Autorità di Sistema Portuale
del Mar Adriatico Meridionale

[ID: 4529] Porto di Bari. Realizzazione di dente di attracco alla banchina Capitaneria nella darsena Interna molo S. Vito. Procedimento di Verifica di assoggettabilita' a VIA.

RELAZIONE INTEGRAZIONI

Figura 2.1.1 - stralcio elaborato SC.5 – Piano di sicurezza e coordinamento – Layout di cantiere - progetto definitivo

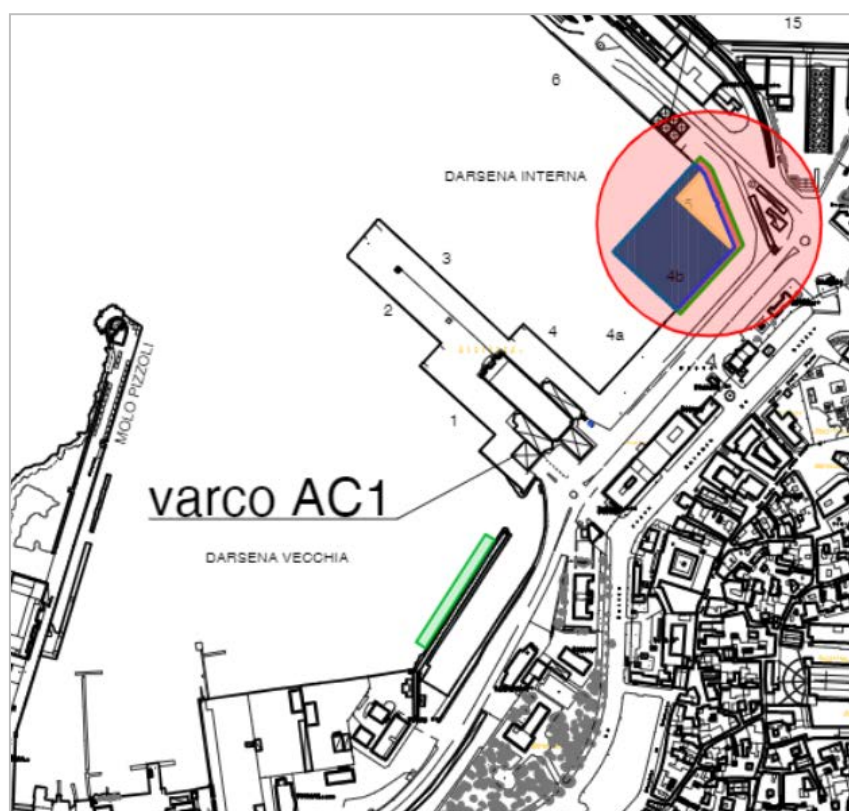
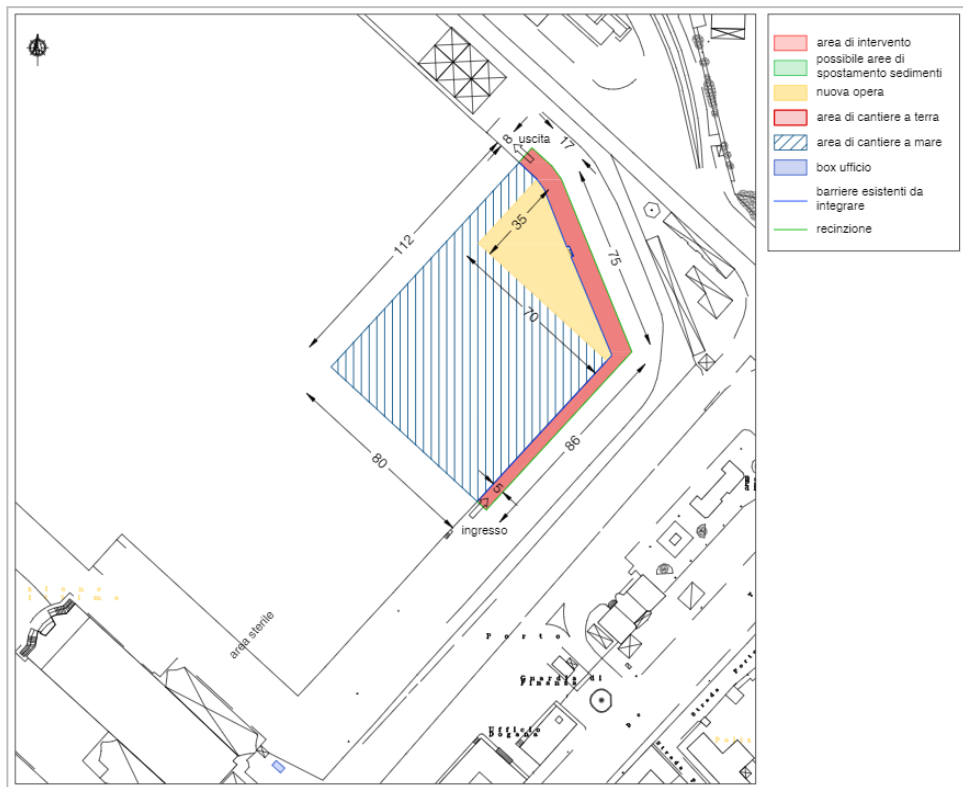
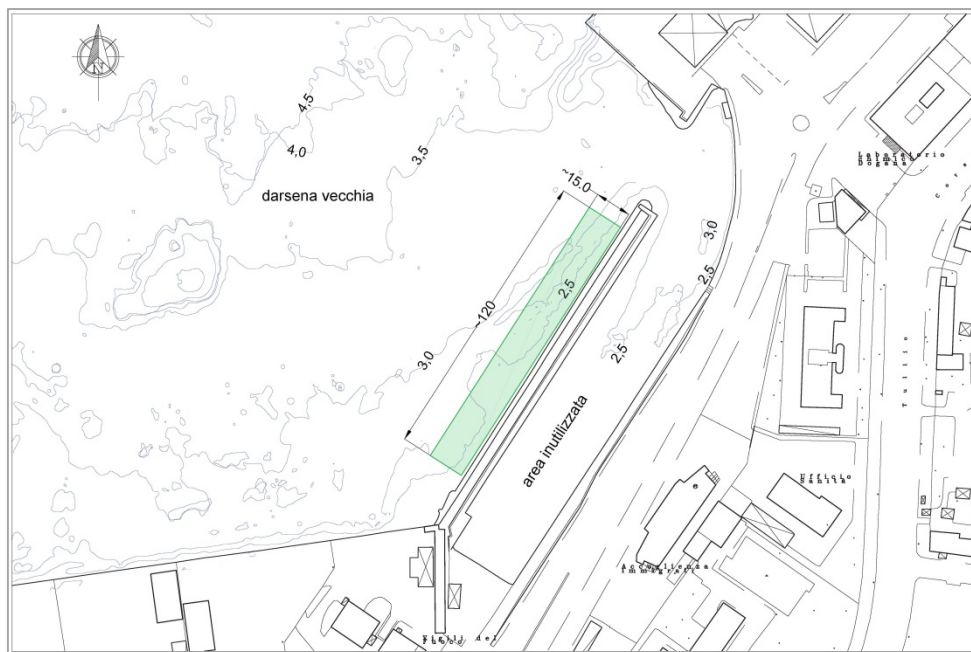
2.1. Definizione area di cantiere

L'area di cantiere prevista per i lavori di "Realizzazione di dente di attracco alla banchina Capitaneria nella darsena interna Molo S.Vito" nel Porto di Bari, sono riportati nell'Elaborato SC.5 "Piano di sicurezza e coordinamento – Layout di cantiere" del progetto definitivo, di cui di seguito si riporta lo stralcio.

Nelle Figure 2.1.1, 2.1.2 e 2.1.3 sono indicate le aree di cantiere in prossimità della nuova opera nella Darsena Interna sia in mare che a terra e l'area di cantiere a mare, esterna all'area inutilizzata nella Darsena Vecchia, dove saranno collocati i geotubi.

Figura 2.4.1 - Stralcio Elaborato 3.1 - Planimetria di progetto - dettaglio impianto di trattamento acque meteoriche - progetto definitivo

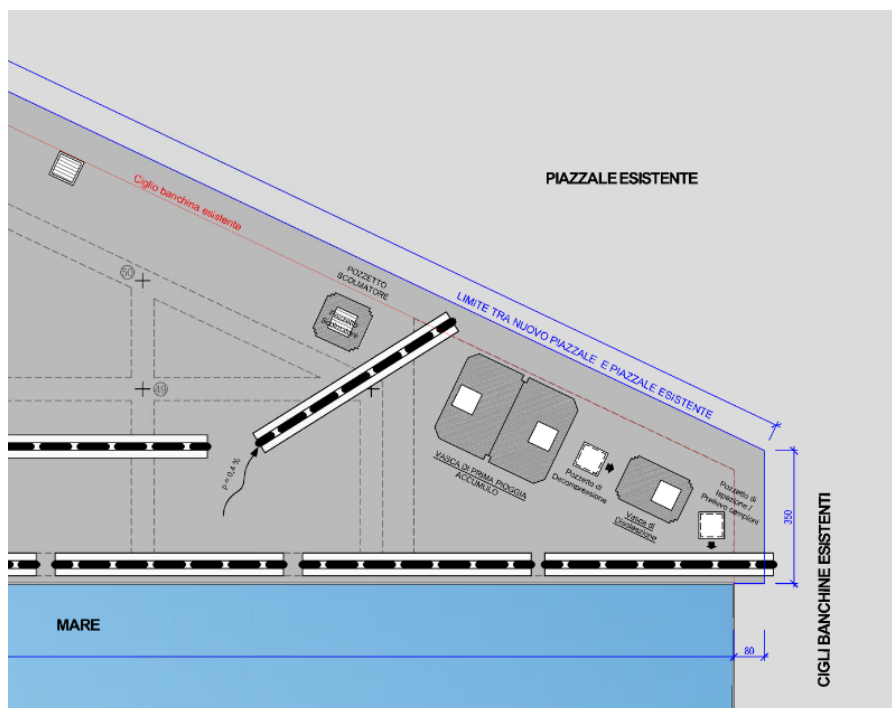
2.4. Dimostrazione dell'ottemperanza al R.R. 9 dicembre 2013, n.26 – Disciplina delle acque meteoriche di dilavamento e di prima pioggia

In merito alle caratteristiche dell'opera, come mostrato nell'Elaborato 3.1 "Planimetria di progetto" del progetto definitivo, di cui si riporta uno stralcio in Figura 2.4.1, il piazzale avrà un'unica pendenza verso il lato diagonale di congiunzione alla banchina esistente; le acque meteoriche ricadenti sul piazzale sono pertanto raccolte da una canalina percorrente l'intera diagonale verso il vertice di sud della struttura, dove sarà posizionato l'impianto di trattamento.

Le acque di prima pioggia sono accumulate in una apposita vasca a tenuta stagna dimensionata per contenere i primi 5 mm di pioggia (volume utile pari a meno di 6,50 mc).

L'impianto è composto da vasca monoblocco parallelepipedica prefabbricata, in calcestruzzo armato vibrato ad alta resistenza, con sezione di accumulo e dissabbiatura e sezione di disoleazione incorporate, munita di fori di ingresso e di uscita diam. mm. 200, nr. 3 chiusini in ghisa carrabilità pesante classe D400, con premontate al suo interno le seguenti valvola antiriflusso a clapet in entrata in acciaio inox AISI poliuretano espanso con struttura in acciaio inox AISI 304, completo di dispositivo di scarico con otturatore a galleggiante in corrispondenza del foro di uscita. E' previsto un pozzetto di ispezione e prelievo campioni.

Figura 2.5.1 – Stralcio Elaborato 3.2 – Rimodellamento dei fondali – Spostamento dei sedimenti in ambito portuale – progetto definitivo

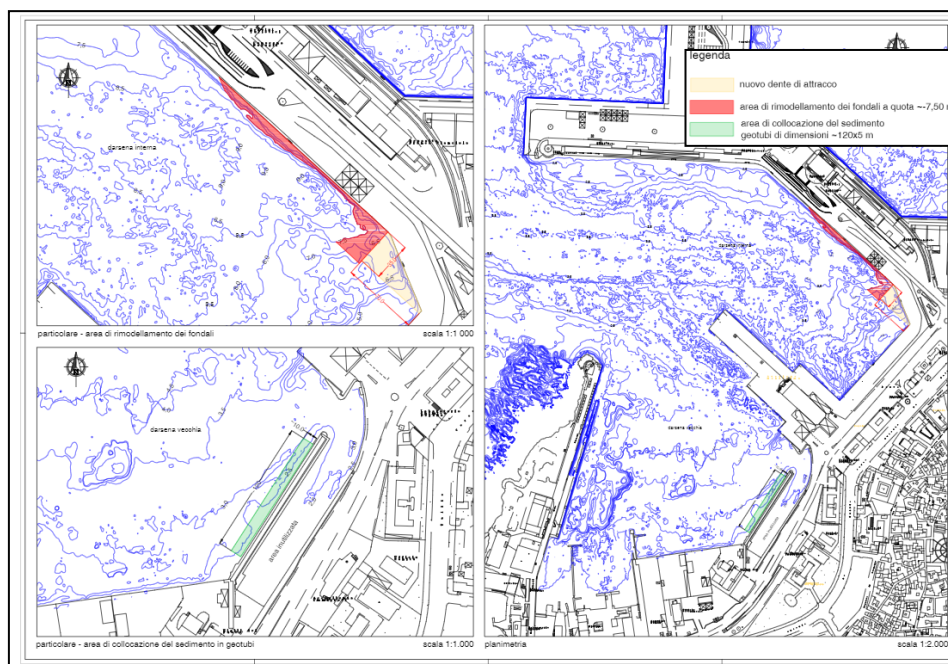
2.5. Individuazione chiara ed esplicita con elaborazione della documentazione tecnica relativa l'alternativa progettuale che si intende perseguire per l'intervento di adeguamento dei fondali marini

In Figura 2.5.1 è riportato uno stralcio dell'Elaborato 3.2 – *"Rimodellamento dei fondali – Spostamento dei sedimenti in ambito portuale"* indicante l'area interessata dal rimodellamento del fondale nella Darsena Interna e la zona di collocazione dei geotubi in un'area inutilizzata nella Darsena Vecchia.

tubazione, all'interno di geotubi posizionati a tergo di un'area di un'area inutilizzata nella Darsena Vecchia (Figura 2.5.1).

Nel progetto definitivo, i geotubi sono stati posizionati in un'area più esterna, sempre inutilizzata, anche recependo le indicazioni fornite dal Comune di Bari nell'ambito della procedura di verifica di assoggettabilità a VIA di che trattasi, con cui rispetto al loro posizionamento richiedeva di escludere effetti di ristagno per ridotta circolazione.
